改善箇所説明図

改善前

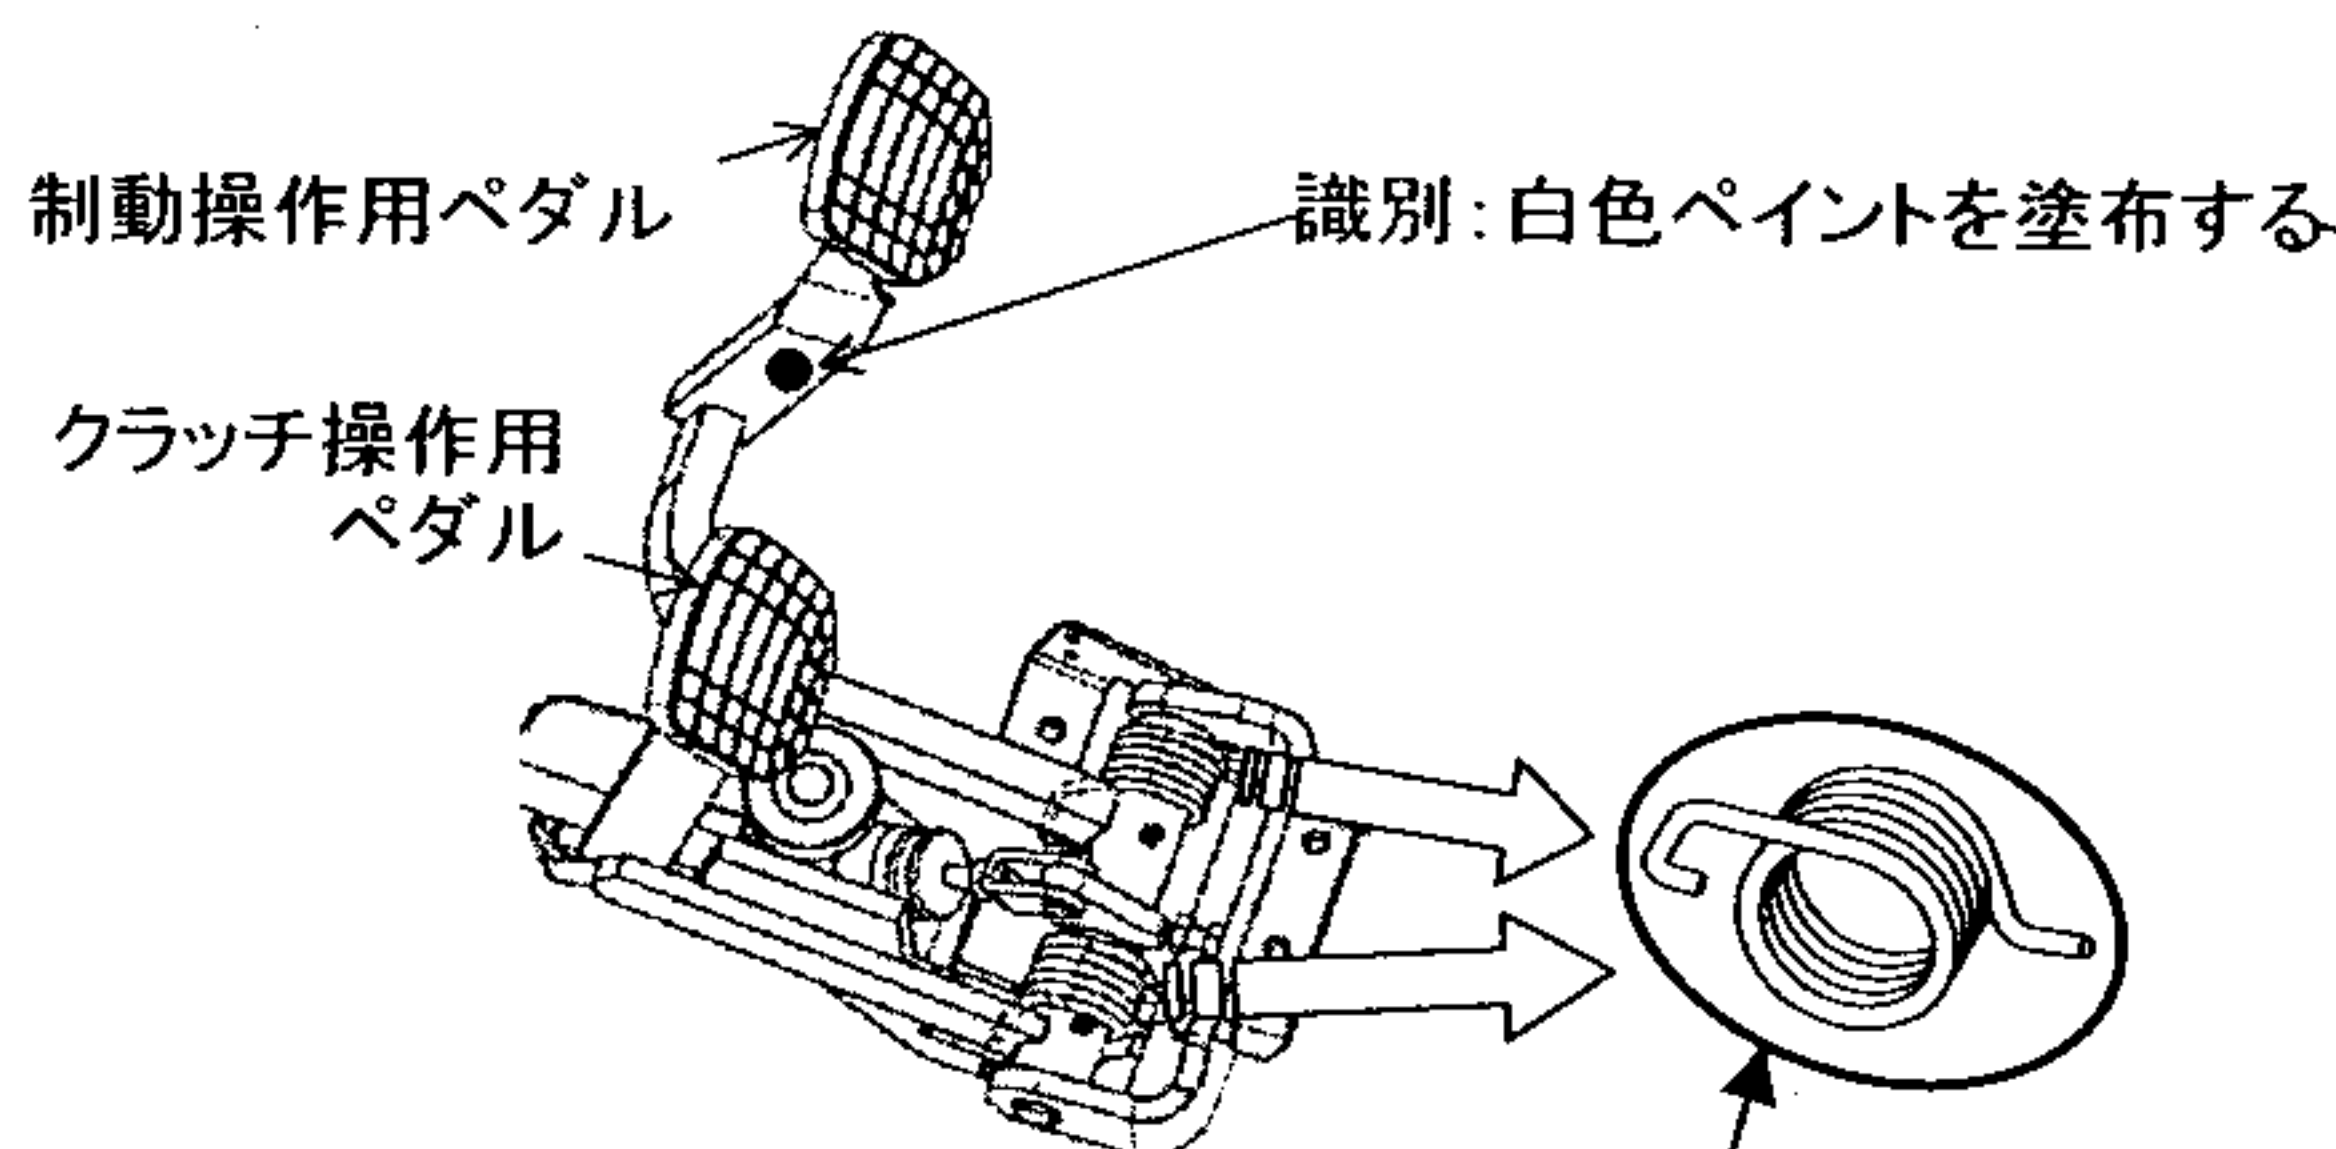
制動装置において、制動操作ペダルの戻しバネが不適切なため、制動操作の繰返しにより当該バネが折損することがあり、折損した場合、制動操作をしない時に制動灯が点灯するおそれがある。

1. 手動変速機車両の改善内容

制動操作ペダルおよびクラッチ操作ペダルの戻しバネを対策品と交換する。

ペダル装置Ass'y

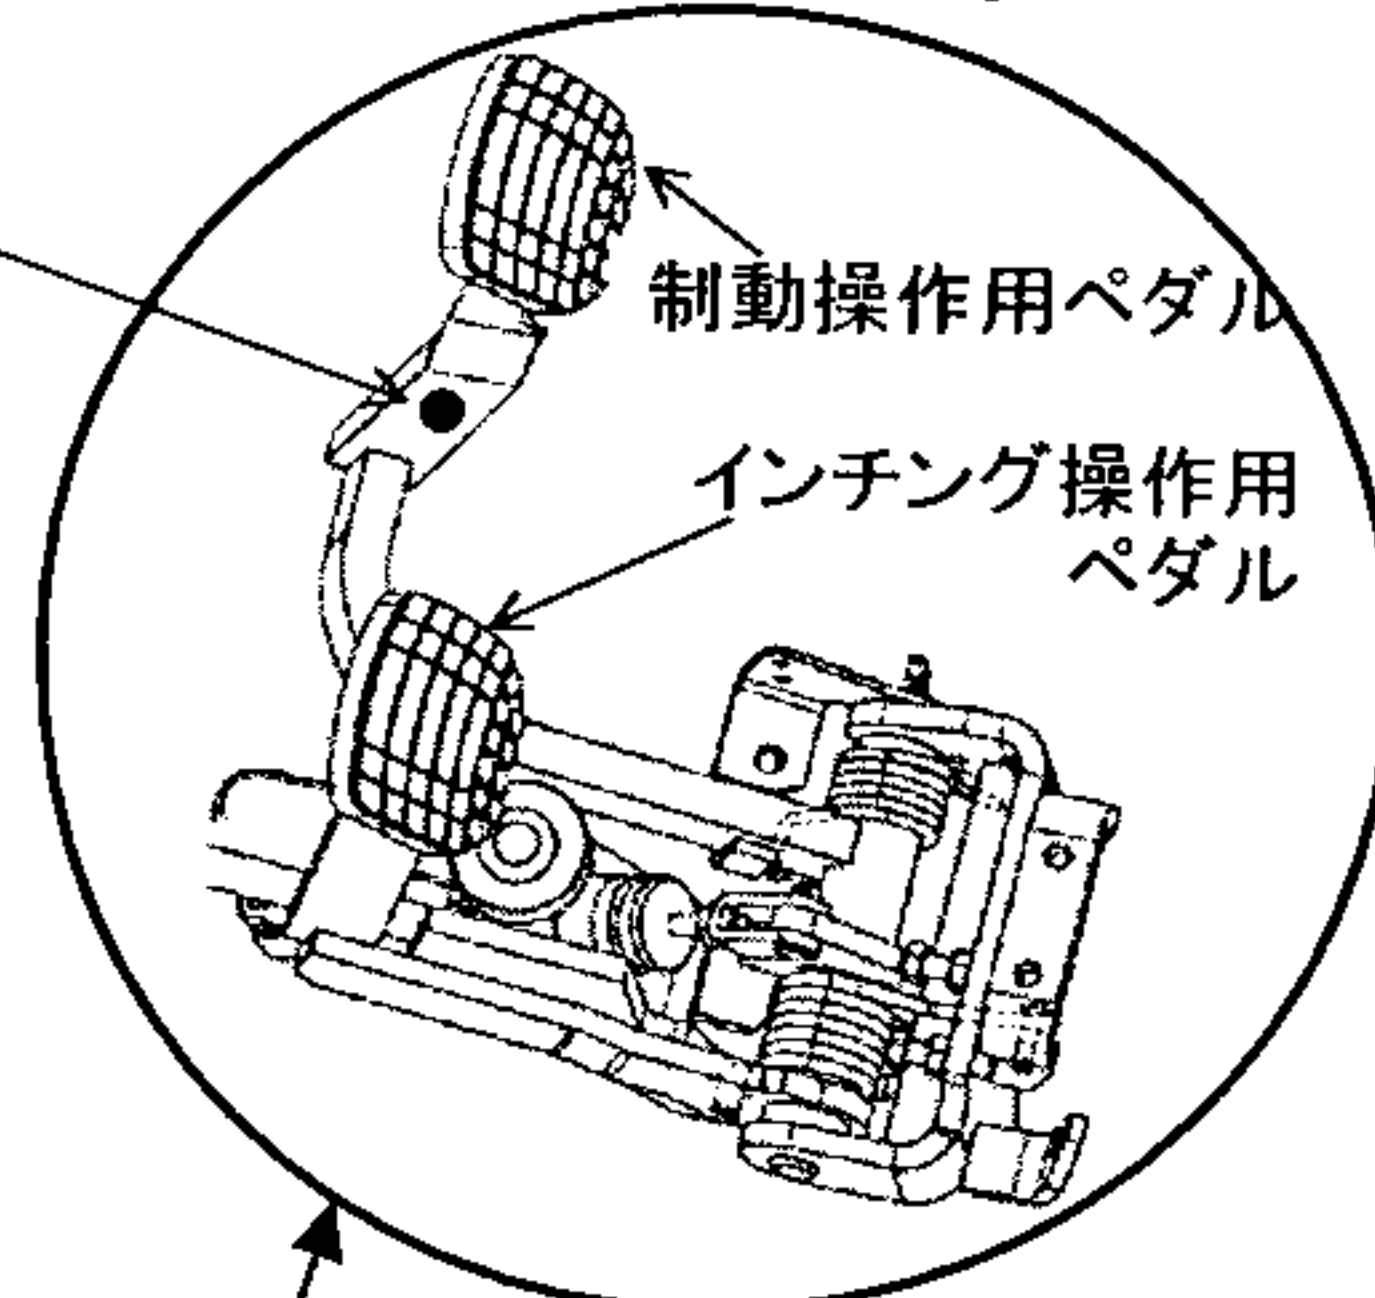
2. 自動変速機車両の改善内容

制動・インching操作ペダル装置 Ass'y を対策品に交換する。
